「1次アルゴンガス系配管の一部改造」の概要 (1/2)

昭和63年3月31日付け「63安(原規)第39号」をもって認可を受けた「1次冷却系用不活性ガス設備の一部変更」の設備*1について、所定の試験等を終了したため、当該設備を1次アルゴンガス系から切り離し、切り離れた部分に配管又は閉止キャップを設置する。当該工事に係る設計及び工事の計画の認可申請を実施する。

：昭和63年3月31日付け「63安(原規)第39号」認可時の改造範囲

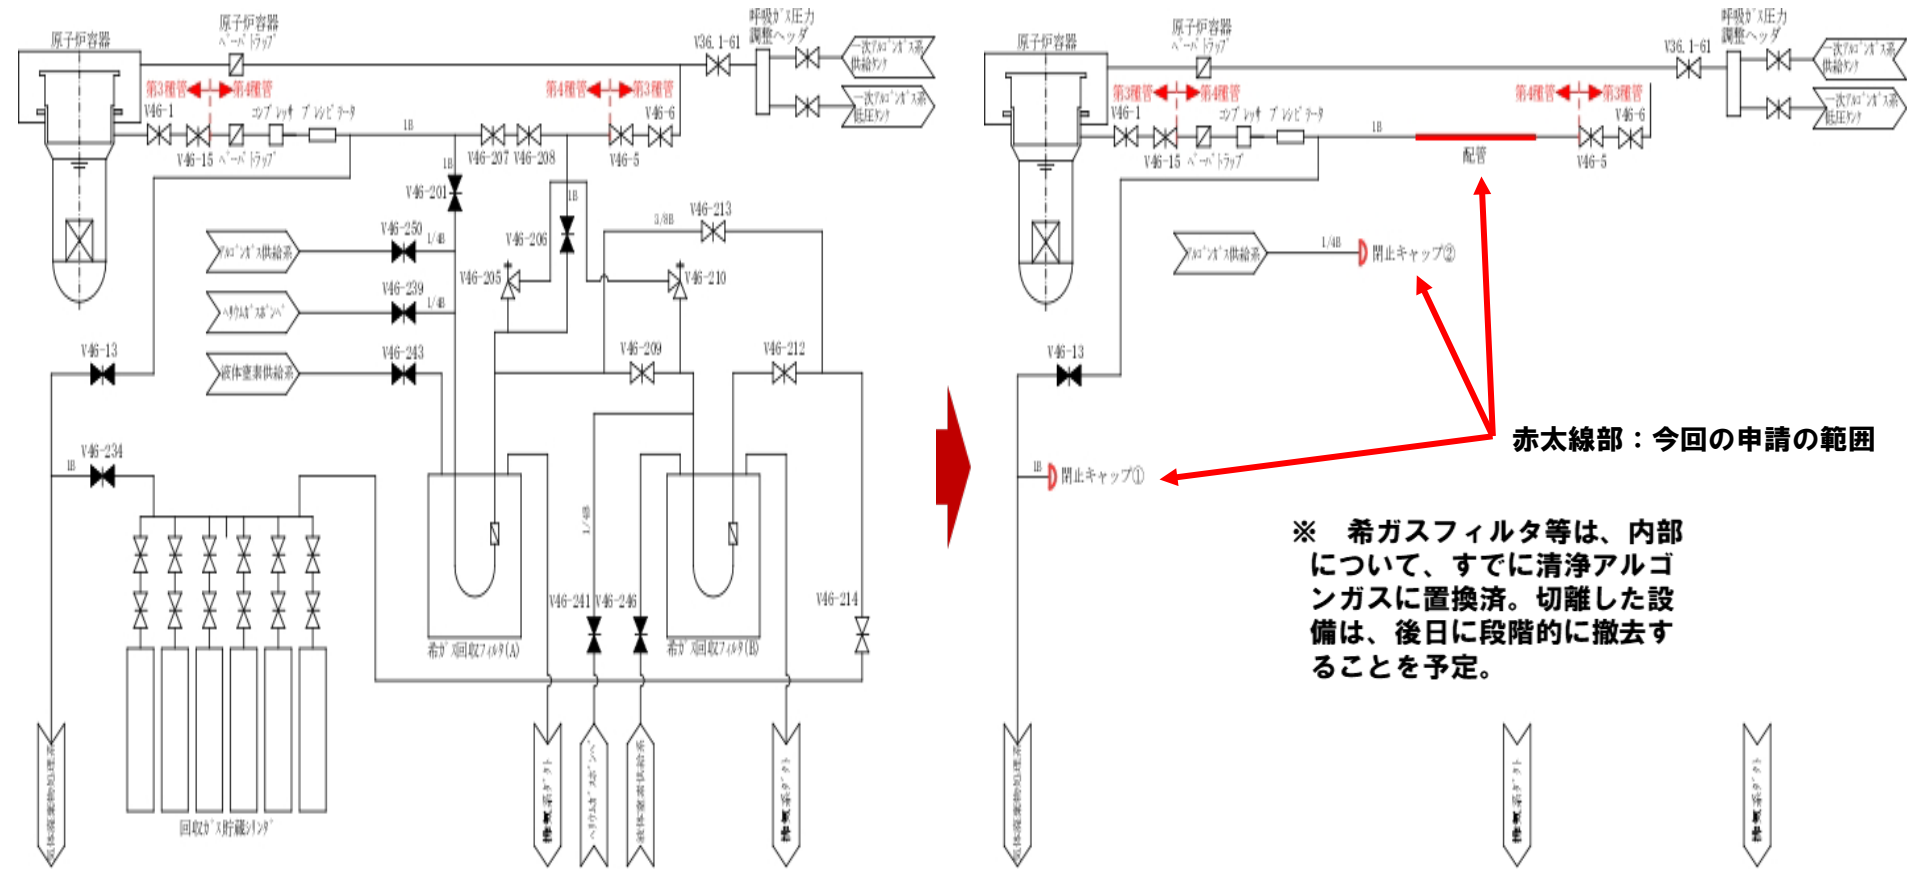
*1: 「63安(原規)第39号」では、カバーガス中に不純物として存在する希ガスの濃度を低減するため、希ガスフィルタ等を付加した(下図参照)。

配管／閉止キャップ

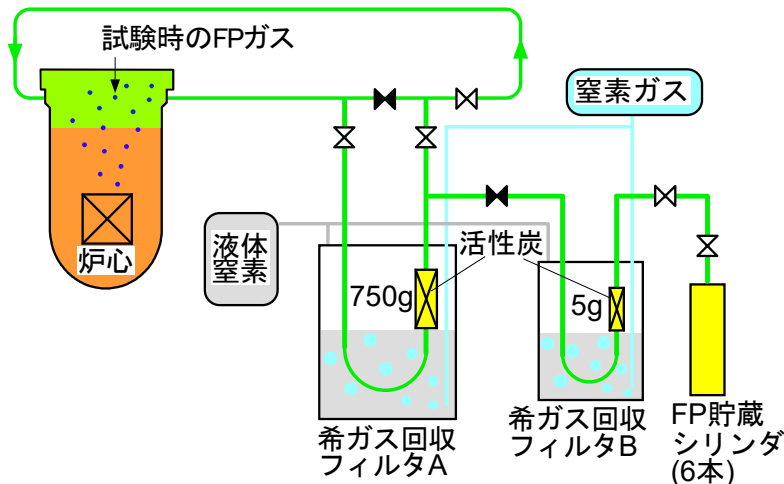
※：原子炉カバーガスバウンダリの範囲外の位置*1で配管を切り離し、切り離れた位置から新規の配管（1B：SUS304TP）及び閉止キャップ（1B用及び1/4B用：SUS304）を設置する（最高使用温度：60℃）。

耐震計算：定ピッチスパン法を適用（技術基準規則第6条（地震による損傷の防止））

※：閉止キャップについては、既設工認の耐震計算に包絡*2

*2：改造後の配管の支持間隔は、配管の耐震性確保のための基準支持スパンを下回る。
